「海龍三號離岸風力發電計畫 環境影響差異分析報告 (第一次變更)」

專案小組初審會議 第五次修訂本書面意見回覆說明

中華民國 110 年 4 月

圖 2.4.2-1 海龍二號、海龍三號與相鄰風場聯合設置鳥類監測系統示意圖

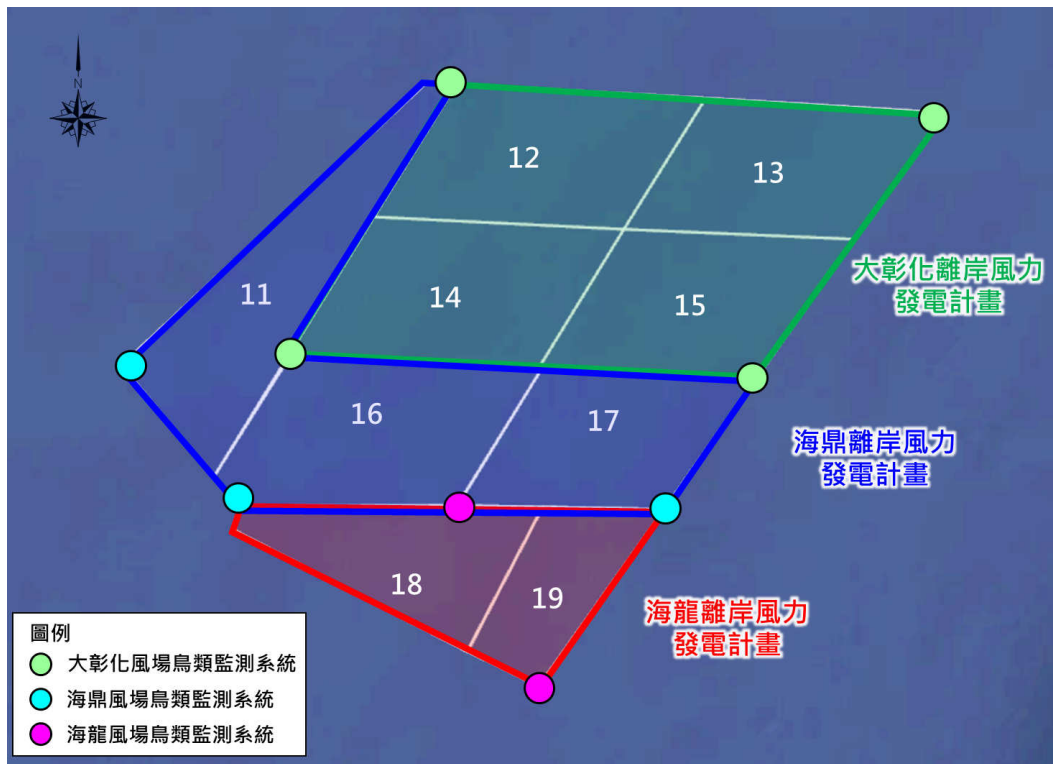
審 查 意 見	答 覆 說 明	修 訂 處	
		章 節	頁 次
<p>二、目前本縣外海之離岸風場經規劃連續之鳥類廊道後，海龍二號及海龍三號之風場間距被認為易成為鳥群飛行陷阱，惟本2案仍將「與相鄰風場間距至少為葉片直徑6倍」列為鳥類保護對策之一，恐不符鳥類保護之目的，建請予以調整，並建請說明除配合規劃之鳥類廊道外，本次變更後新增之鳥類保護對策。</p>	<p>敬謝指教。回答分列說明如下：</p> <p>一、風場邊界留設6倍最大轉子直徑，經與經濟部能源局溝通，說明如下：</p> <p>(一) 依據「離岸風電規劃場址申請作業要點」規定「風力機基座中心與相鄰潛力場址邊界最短距離小於6倍葉輪直徑，或有其他必要情形時，主管機關得要求申請人提出說明或為其他必要處置」，該規定適用所有離岸風場，主要目的為預留海底電纜及施工運維船隻通行空間，</p> <p>(二) 海龍二號、海龍三號風場分屬不同開發單位，經濟部能源局經初步檢討後，認定屬於不同法律主體，考量公共安全及船舶航行安全，仍應於兩風場邊界留設6倍最大轉子直徑做為緩衝區。</p> <p>(三) 海龍二號、海龍三號風場已依據「離岸風電規劃場址申請作業要點」規定完成規劃場址申請，並已完成場址容量分配在案，故「取消海龍二號與三號間緩衝區以規劃設置風機」於政府行政程序上，確屬不可行。綜合考量本案推動仍應符合前述已核准之許可文件及行政程序，建請諒察本案仍應於海龍二號、海龍三號風場間分別留設6倍最大轉子直徑做為緩衝區。</p> <p>二、鳥類保護對策</p> <p>(一) 施工前</p> <p>1. 本計畫將於106年秋季至107年春季鳥類調查作業完成後提出環境影響調查報告送審，同時將配合其他風場案例之調查成果進行整體評估，以研擬最適鳥類保護對策。並依環境影響評估法第18條規定完成審查後，提出鳥類通行廊道之規劃。</p> <p>2. 規劃階段將進行一次鳥類繫放衛星定位追蹤監測以了解主要的鳥類遷徙路徑，預計在春季臺灣沿</p>	7.1	7-4~5

審查意見	答覆說明	修訂處	
		章節	頁次
	<p>鼎案將聯合設置鳥類監測系統，將於每個風場中設置一處監測系統，包含熱影像、音波麥克風及高效能雷達等儀器或屆時更高效能監視系統，以觀測鳥類活動情形。三開發集團亦將共享監測結果，以分析不同方向之鳥類活動情形，初步規劃可能設置位置示意圖詳圖 2.4.2-1，實際設置位置將依據風場設置的順序以及風機配置選擇適切位置。</p> <p>(5) 若風場位於主要的鳥類遷徙路徑，則於取得電業執照之次年度執行一次鳥類繫放衛星定位追蹤作業或雷達調查分析。之後每5年進行一次相同作業。</p>

圖 2.5.1-1 依據「航空障礙物標誌與障礙燈設置標準」，規劃 14MW 風機航空警示燈佈設位置示意圖

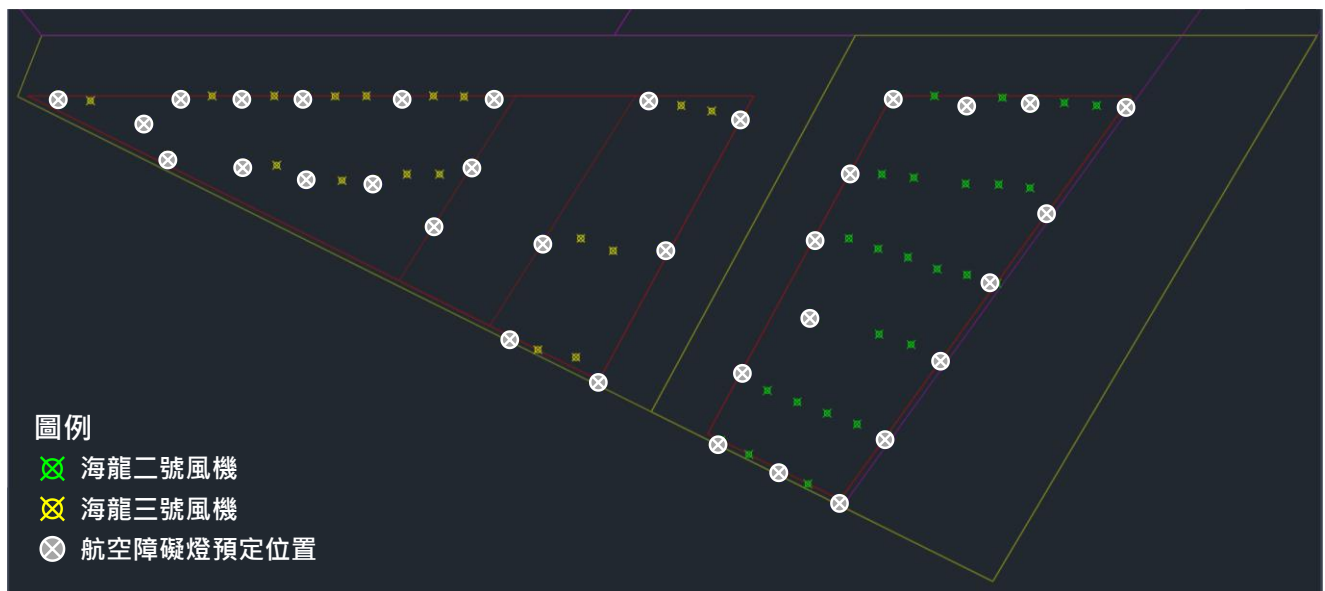
審 查 意 見	答 覆 說 明	修 訂 處	
		章 節	頁 次
2.5、交通部民用航空局			
一、請開發單位依本局「航空障礙物標誌與障礙燈設置標準」相關規定辦理案內航空障礙燈設置事宜。	遵照辦理。本計畫營運期間將依據 貴局最新頒布之「航空障礙物標誌與障礙燈設置標準」相關規定設置航空警示燈，以最有可能設置之14MW風機初步規劃航空警示燈佈設位置，詳圖2.5.1-1所示；本計畫實際航空警示燈佈設位置及數量，將依據法令規定設置最少之航空警示燈，並取得 貴局同意函，達到維護飛航安全，降低夜間遷徙鳥類的死亡率目標。	—	—
